PETYCJA

Prezydent Miasta Tczewa

Na podstawie Art. 63 Konstytucji Rzeczypospolitej Polskiej, w trybie określonym w ustawie z dnia 11 lipca 2014 r. o petycjach (j.t. Dz. U. 2018 poz. 870), korzystając z przysługującego prawa do złożenia petycji do organów władzy publicznej, niniejszym składam petycję, której **przedmiotem jest żądanie** w sprawie dotyczącej życia zbiorowego na terenie Starego Miasta Tczewa przy ulicy **Podgórnej**, a dotyczącego uczestników ruchu drogowego, tj. żądanie podjęcia działania na rzecz wprowadzenia zmiany w istniejącym stanie oznakowania, które jest niezgodne z obowiązującym prawem w zakresie tabliczki „T-30a” pod znakiem drogowym „D18”.

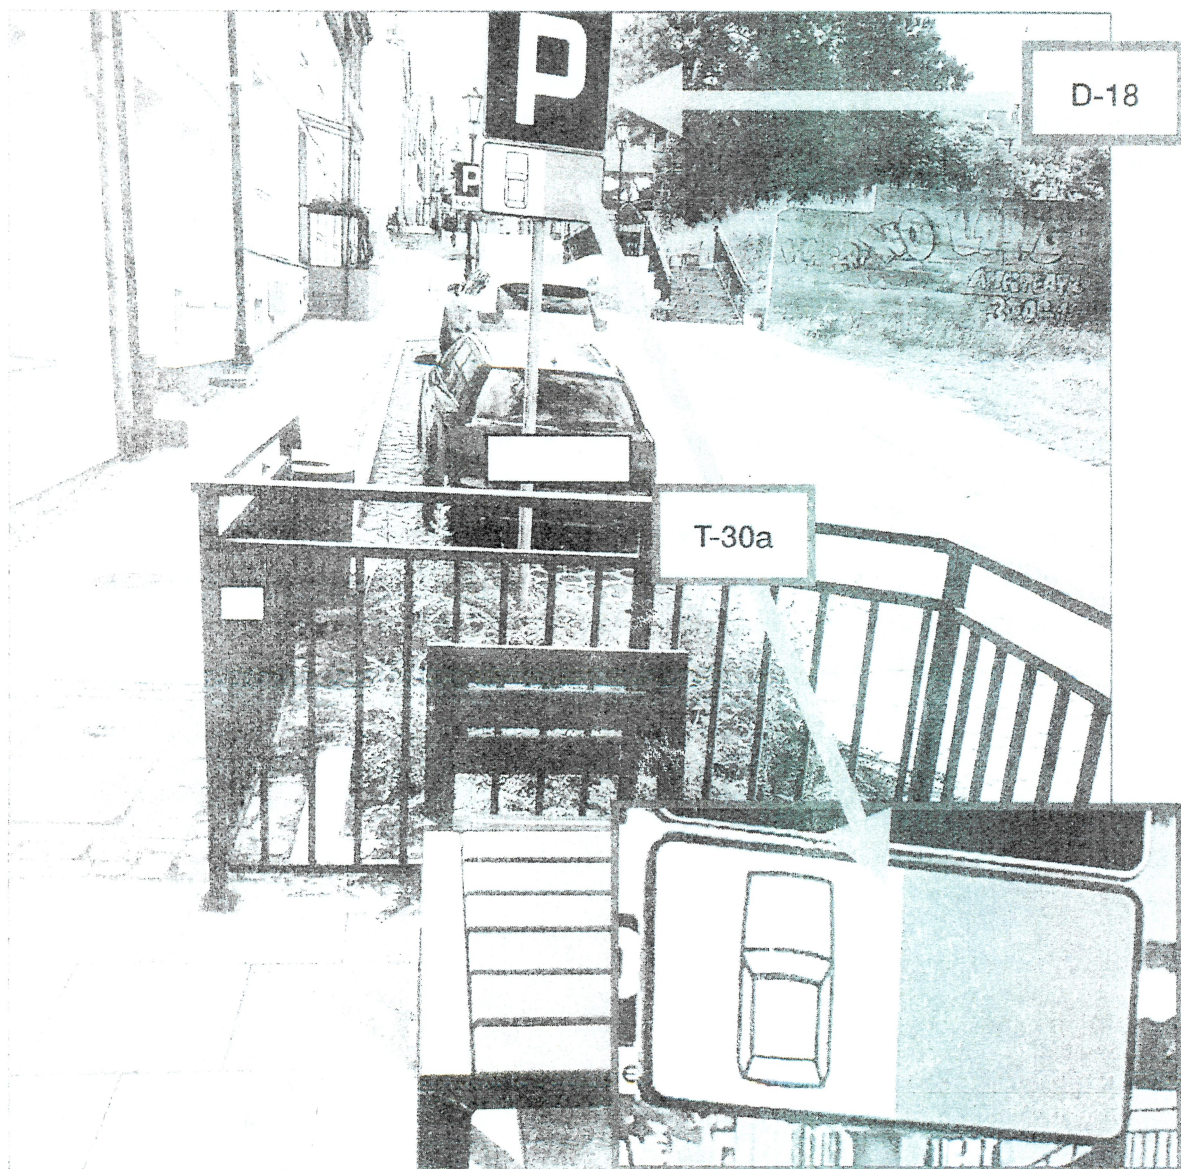
Stan istniejący przedstawiono na poniższej fotografii.

Tabliczka „T-30a” pod znakiem „D-18”, w odniesieniu jak wyżej, stanowi niezgodność z § 52 ust. 2 rozporządzenia Ministrów Infrastruktury oraz Spraw Wewnętrznych i Administracji z dnia 31 lipca 2002 r. w sprawie znaków i sygnałów drogowych (Dz. U. z 2019 r. poz. 2310 ze zm.), w związku z pkt. 5.2.18 rozporządzenia Ministra Infrastruktury z dnia 3 lipca 2003 r. w sprawie szczegółowych warunków technicznych dla znaków i sygnałów drogowych oraz urządzeń bezpieczeństwa ruchu drogowego i warunków ich umieszczenia na drogach (D. U. z 2019 r. poz. 2311 ze zm.).

Umieszczona pod znakiem drogowym tabliczka wskazuje na sposób ustawienia pojazdu na chodniku, równolegle względem krawędzi jedni a co w rzeczywistości odbiega od stanu faktycznego drogi.

Na tabliczce barwą szarą oznaczona jest jezdnia, zaś białą – chodnik. Parkujący samochód, w sytuacji jak wyżej, **powinien być umieszczony zgodnie ze wskazaniem podanym na tabliczce a co w rzeczywistości jest niemożliwe** (za wąski chodnik). Tym samym istniejący stan narusza prawo, co uzasadnia niniejsze żądanie.
